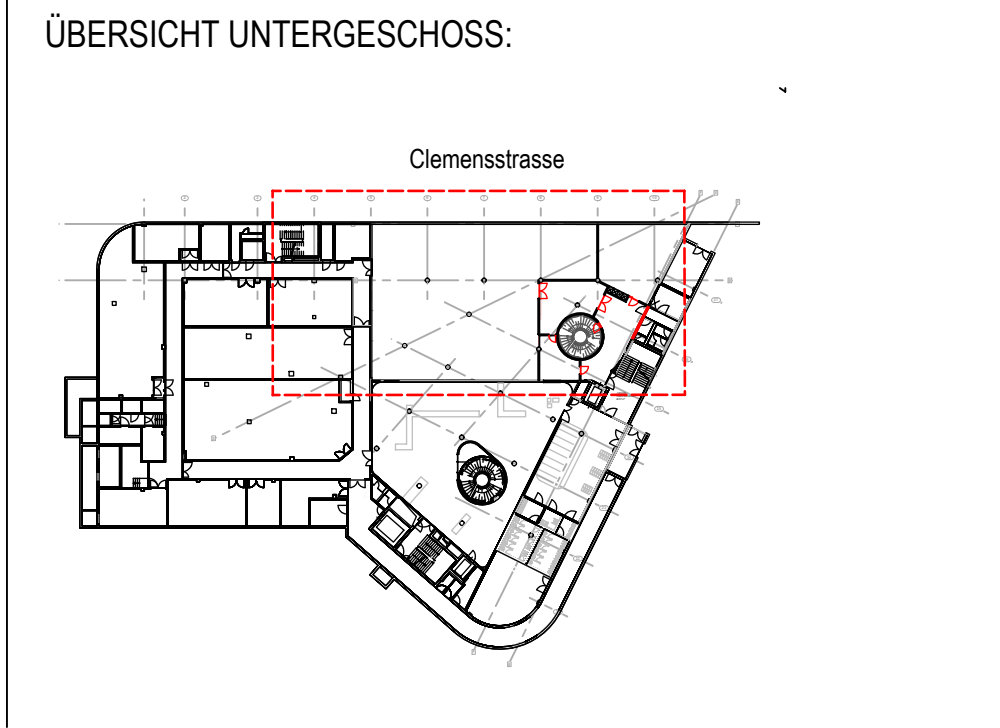
14.01.2026	Regalplanung ändern gem. Besp. vom 12.01.2026
			10.12.2025	Möblierung/ Regalverteilung gem. Besprechung mit Bauherrn
			22.09.2025	Stahlkonstruktion bei "fh rd- Türen" in F90-GK-Wände
			03.09.2025	Tür UG.028 um 10cm verschoben
			09.07.2025	Tro.-Bau-Wand zwischen -1.028.00 und -1.024.00 verschieben
			03.07.2025	ELT/ HLS Leitungen Bestand abschnittsweise eingearbeitet
			11.06.2025	Alarmierungsbereiche
			27.05.2025	Achse 8: Wandversatz/ mittiger Stützenanschluss. Veranstaltungsraum: Abstellraum - Größenänderung. Treppenhaus: Mauerwerk, d- 24cm
INDEX	VERFASSER	DATUM	ART DER ÄNDERUNG
